Onderwerp : advies vooroverleg bestemmingsplan woningbouw Hollum De Stelp e.o.

**Onderwerp:** Voorontwerpbestemmingsplan Hollum - de Stelp e.o.

Onderwerp Adviesaanvraag omgevingsvergunning 2022 - Hollum

Voorstel voor integreren van hoofdwaterring in terreininrichting De Stelp

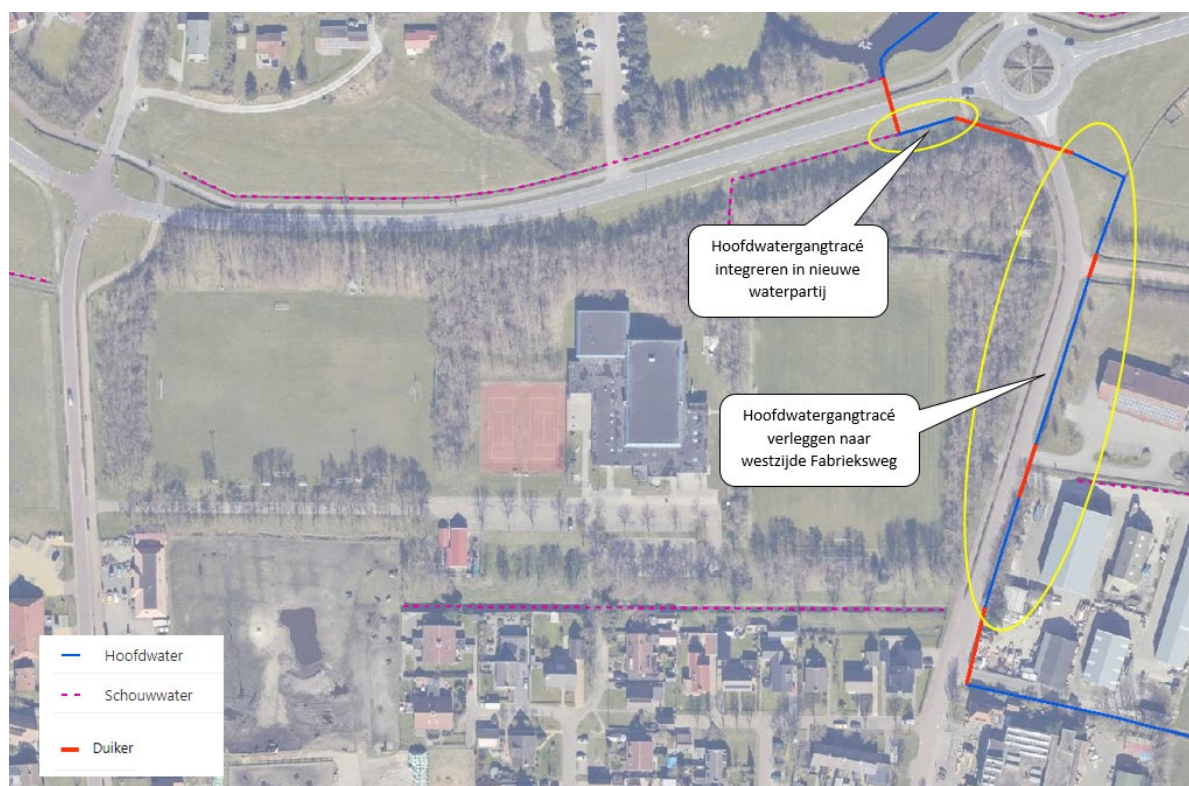
Door de noordoosthoek van het plangebied ligt een hoofdwaterringtracé. Wij zouden graag zien dat dit tracédeel geïntegreerd wordt in de aan te leggen waterpartij. En daarnaast willen wij graag onderzoeken of het hoofdwaterringtracé dat in de huidige situatie langs de oostzijde van de Fabrieksweg ligt verlegd kan worden naar de westzijde en verwerkt in de terreininrichting van De Stelp. Wij willen hiervoor graag de mogelijkheden met u afstemmen. Ten behoeve van het onderhoud van een hoofdwaterring dient een obstakelvrije strook van 5 meter breed vanaf de insteek aangehouden te worden.
